变更／改修内容

2015年5月26日

【5/25日時点の定数変更と改修内容】

【コネクターの装着方向】

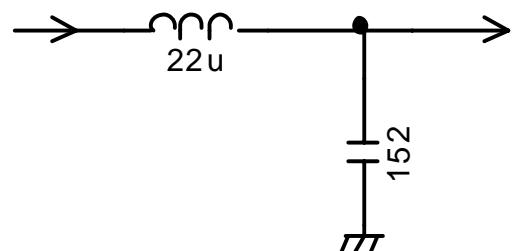
- ① CNP5のコネクターは、シルク印刷方向には挿入出来ない。回路図も修正しますが
①=+12V、②=GND、③=-12Vとなるように装着すること。メイン基板のCNP5から
電源供給(±12V)を受ける。
- ② CNP4のコネクターは、メイン基板のCNP6(IFブロック)と接続しましが、互いに信号名の
順番が逆になっています。よって、CNP4の装着を逆挿入すればよい。

【出力回路改修】

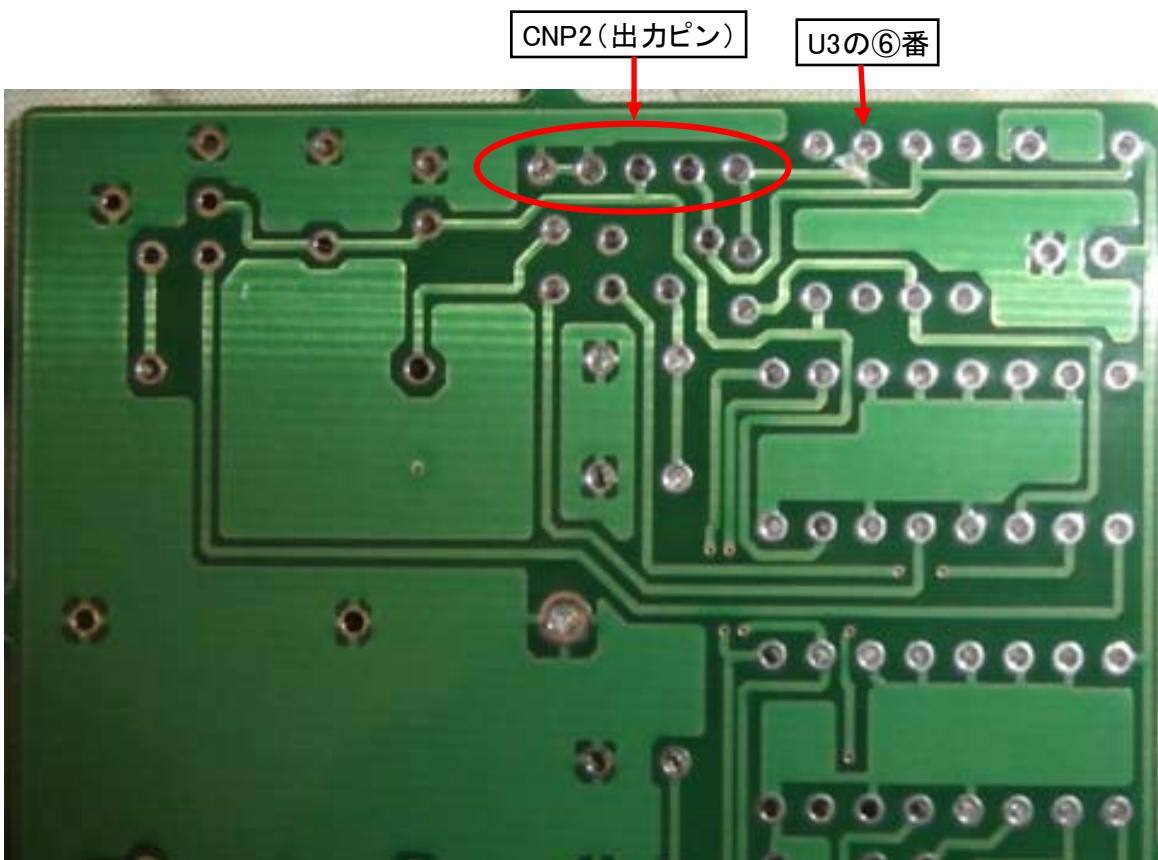
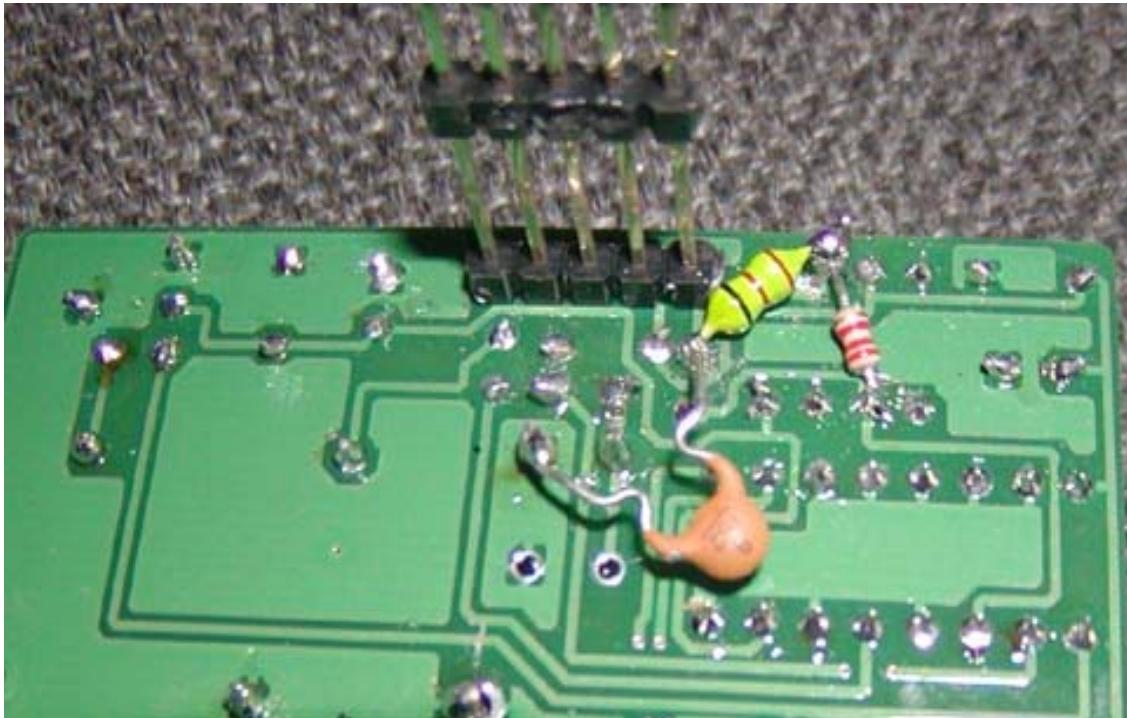
U3の出力⑥とOUT端子の間に右回路を挿入する。

パターンカットを1ヶ所

裏付け加工

R4=222は、パターンカットにより接続されないため、部品面からではなく、ハンダ面からU3の②-⑥間に接続する。

【変更/改修済みの内容】

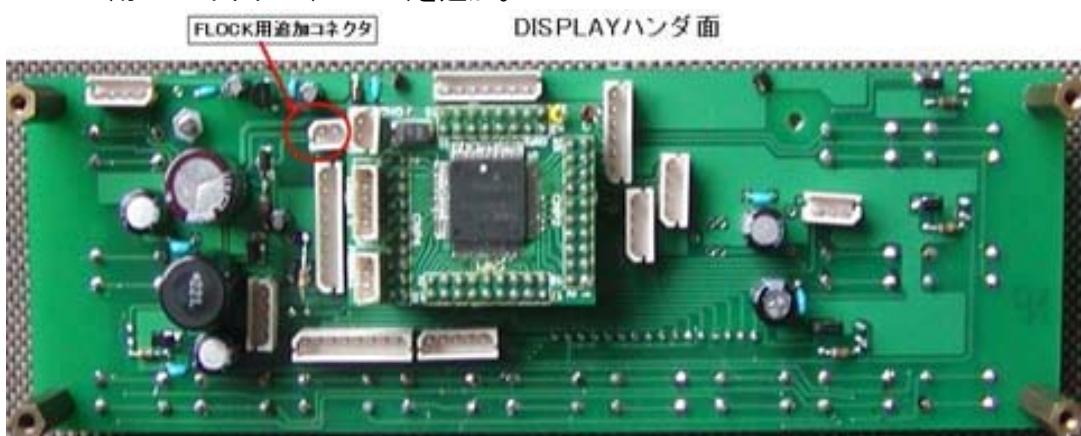
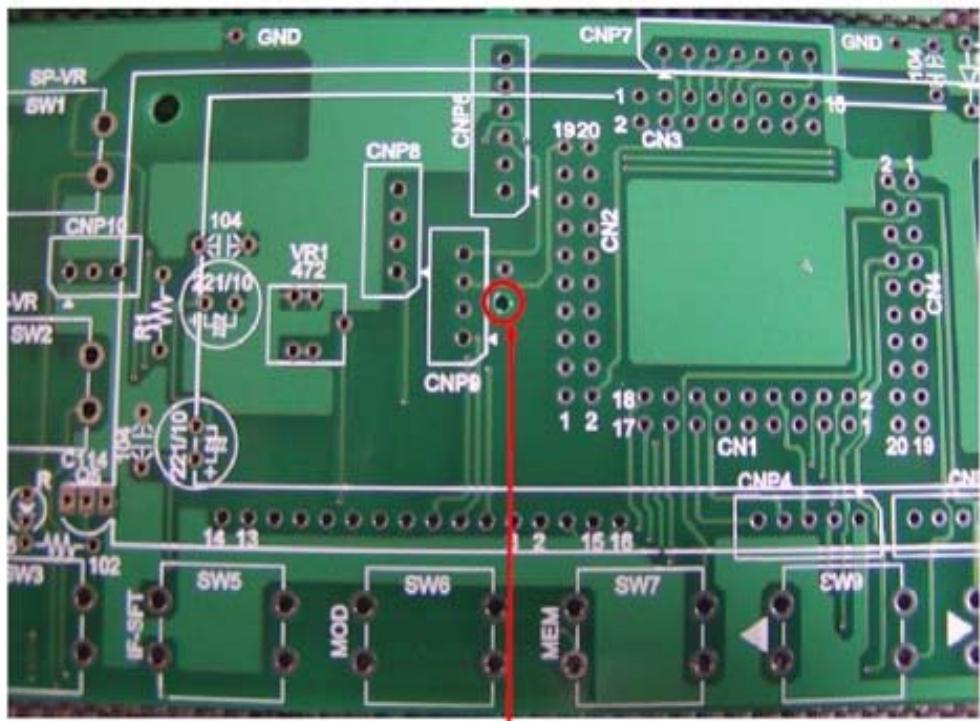
- ① R1/VR1は使用しないため部品挿入しないこと。
- ② C9/C10は廃止のため、部品挿入しないこと。
- ③ D3/D4の挿入方向は、シルク印刷の逆方向に挿入すること。
- ④ CN3の⑪へデジトラ接続し、 51Ω を追加した回路。
これは使用しなくなったため不要だが、そのままでも邪魔にはならない。
- ⑤ CNP10の②③から+5Vへ $10K\Omega$ をプルアップ。EXTEND側は不要だが、SP-MON側は必要。*(これもそのまま残っても邪魔にはならない)*
- ⑥ F-LOCK用2Pコネクター(CNP12)を追加。

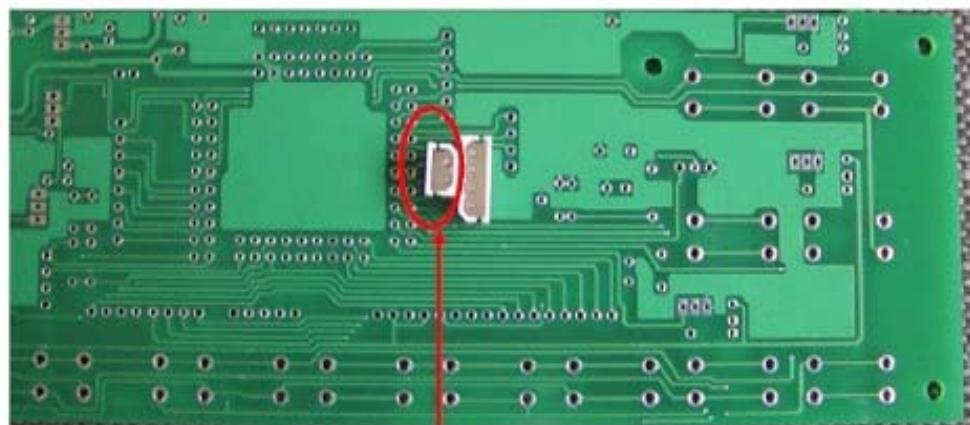
- ⑦ SGOUT用2Pコネクター(CNP11)を追加。 メイン基板(RFブロック)のCNP4へ接続用

φ 1.5の穴を開け、2Pコネクタを追加する。

2Pコネクタをこの方向に取り付けるが、①番ピンしか使用しないため、②番ピンの足をカットし、上記の基板上での穴追加は止めても良い。①番 = SGOUT信号(添付表示回路図参)

【新規変更/改修内容】

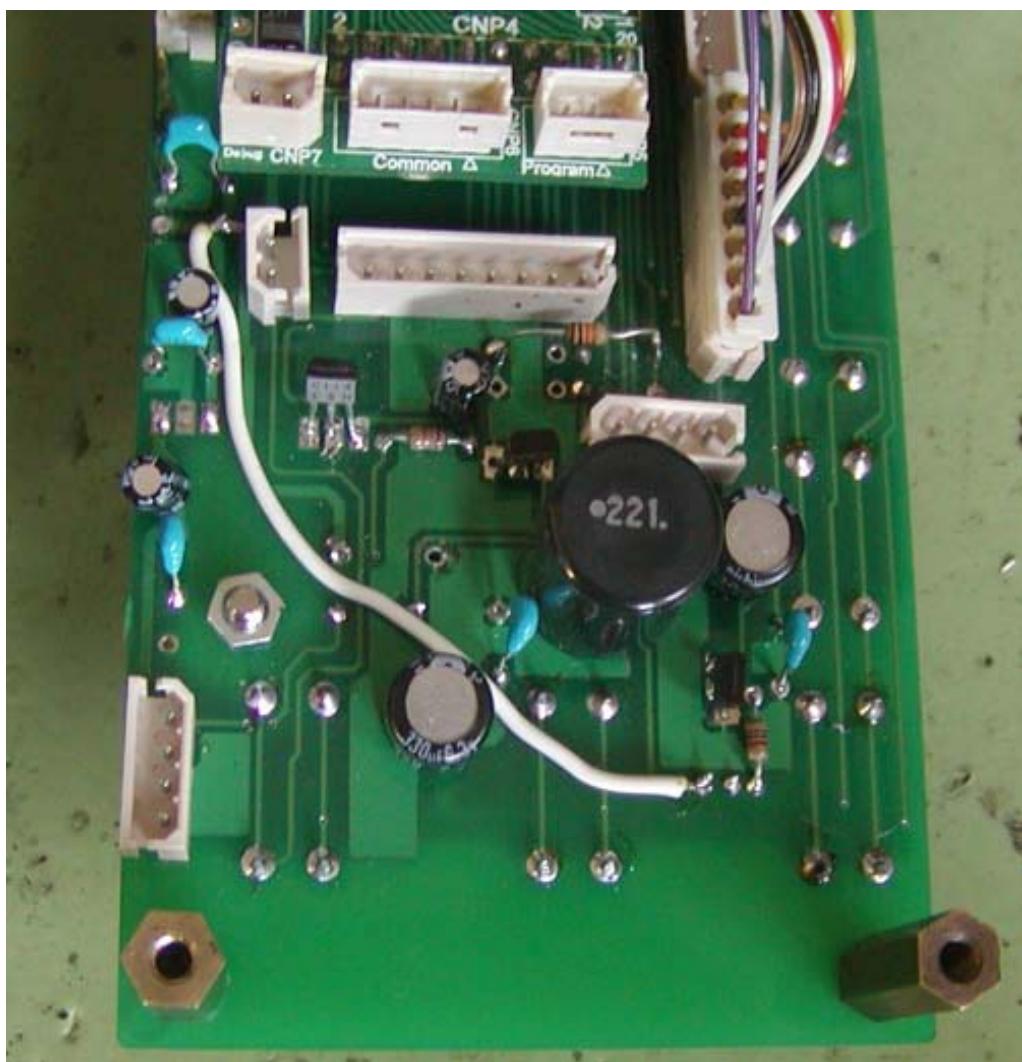
- ① 電源供給の改修で、色々とやりましたが、下記が最終です。DISPLAY回路図(2015/5/26)を参照のこと。回路図通りに改修すればよい。
 - U2(78L5R6)の廃止。これは残っていてそのままでも邪魔にはならない。
 - D1は廃止(削除)
 - D1のカソードと、L1の出力側をリード線で接続する。
D1のカソードとTR-LEDのアノードを白のリード線で接続している。(下の写真参照)

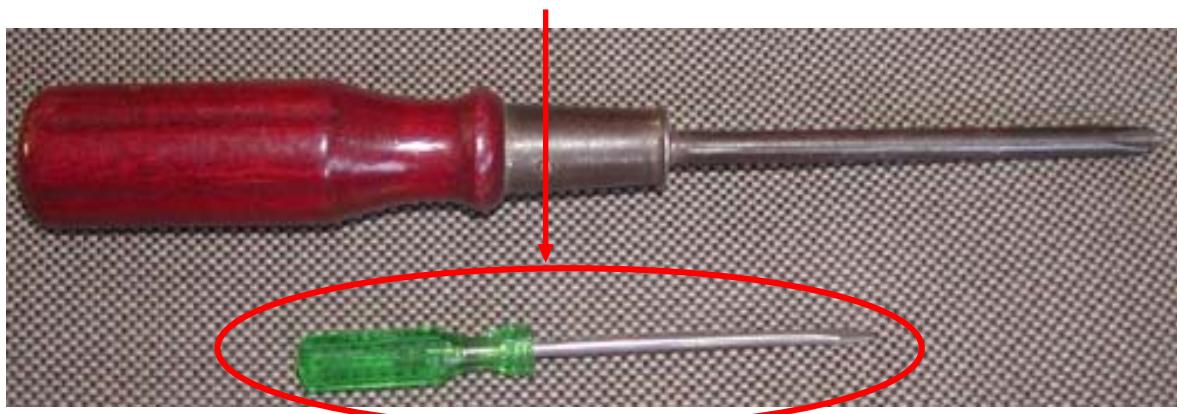
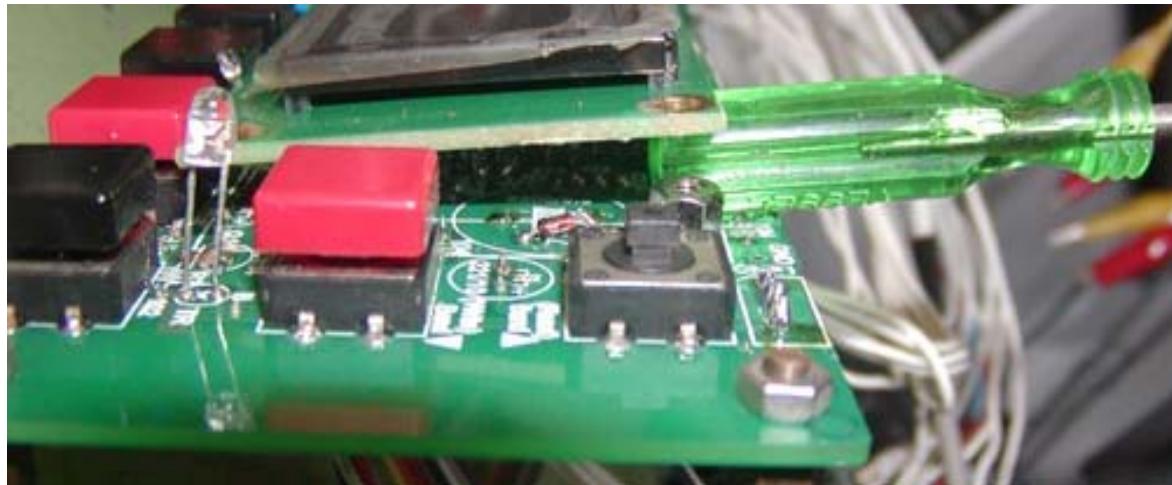
- ② エンコーダーの配線で、CNP3へ供給するが、エンコーダー②③が逆である
コネクター加工で修正すればよい、回路図は修正しています。動作で判る(方向が反対)
③ C17(3300uF)を廃止。

ツマミドライバーの柄を利用する。

表示器を固定している2ヶ所のビスを外し、'UP'キーのツマミを外し、ドライバの柄を挟む。3300uFの足にハンダゴテが入ります。

【変更/改修済みの内容】

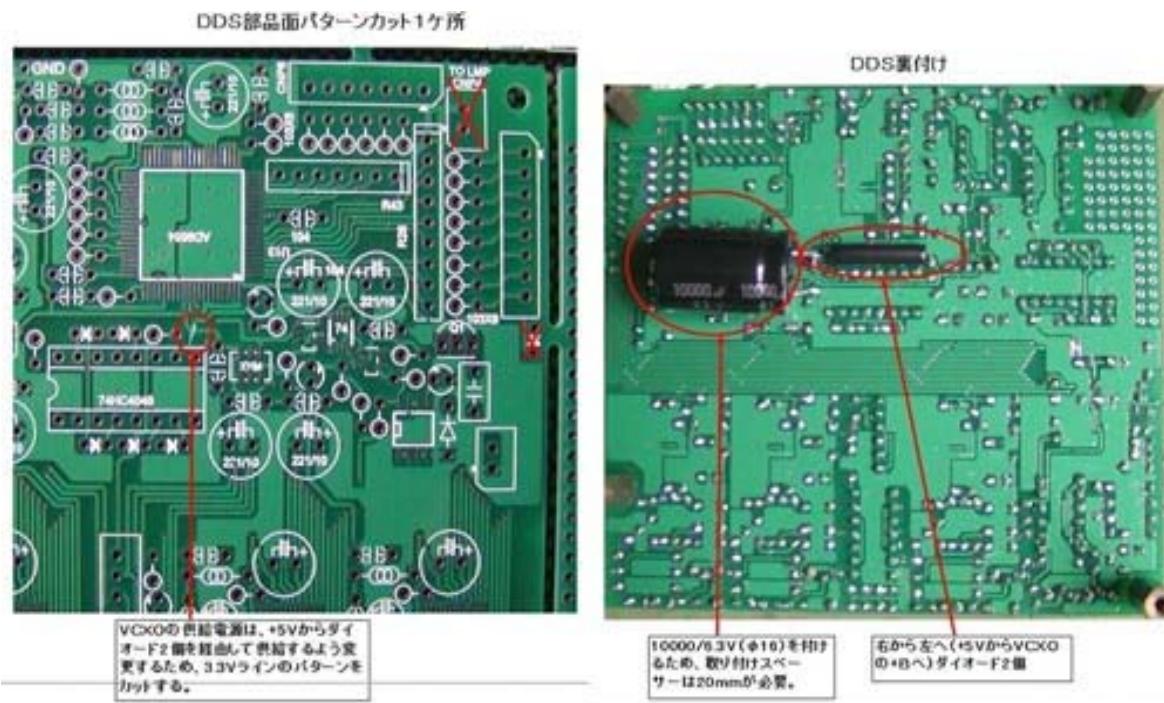
- VCXOへの供給電圧は、+5Vからダイオード2個を経由して行うこと、パターンカットと裏付けと回路図を参照。

- I/Q信号出力以外の出力信号は、トランスによりアイソレートされているため GND基準ではない、1.5D同軸の先端で51Ω終端しこの両端で信号確認すること。

【定数変更】

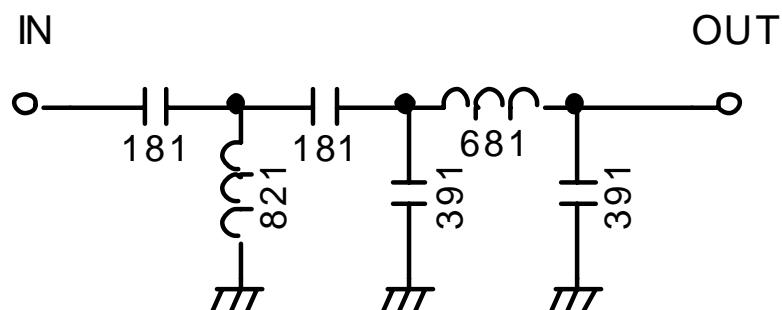
【変更】	現状	変更後	
R29	222	182	
R32	222+271	182	
R31	222	512	103の半固定でもOK
L17/L18/L16	22u	27u

【DDS基板一部変更】

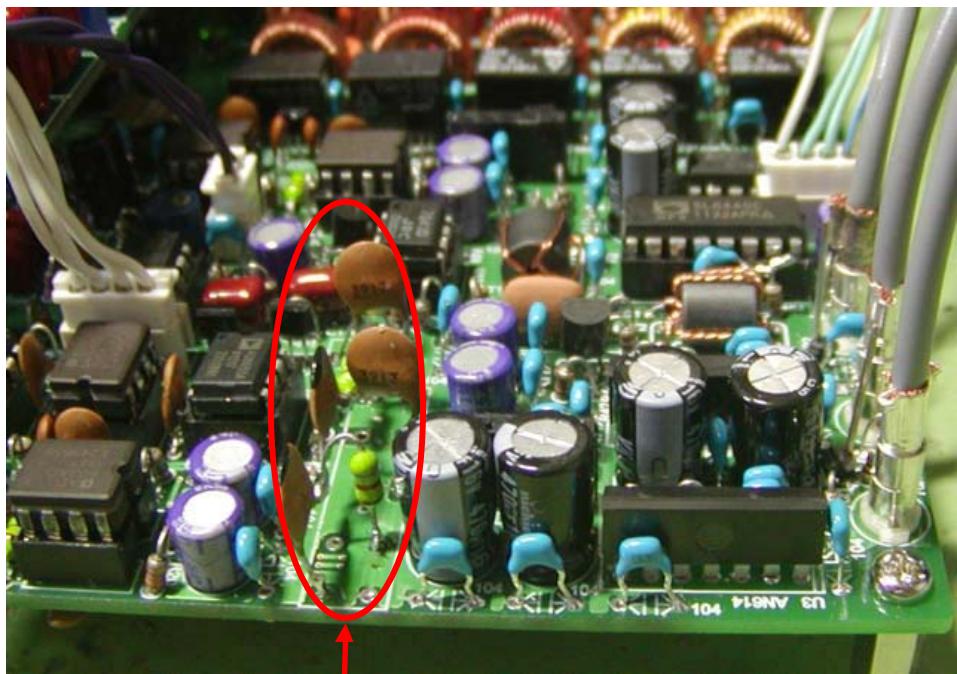
- ① D7/D8/D3は廃止、但し、D9は残す。
- ② U8の⑪→③間にダイオードを裏付け(⑪=アノード、③=カソード)
- ③ U8⑤-U12⑪への接続パターンをカットし、U8③-U12⑪へ接続する。
パターンカット=部品面のパターンをカットする。回路図参照

J5/J6の出力=375KHzであることを確認。
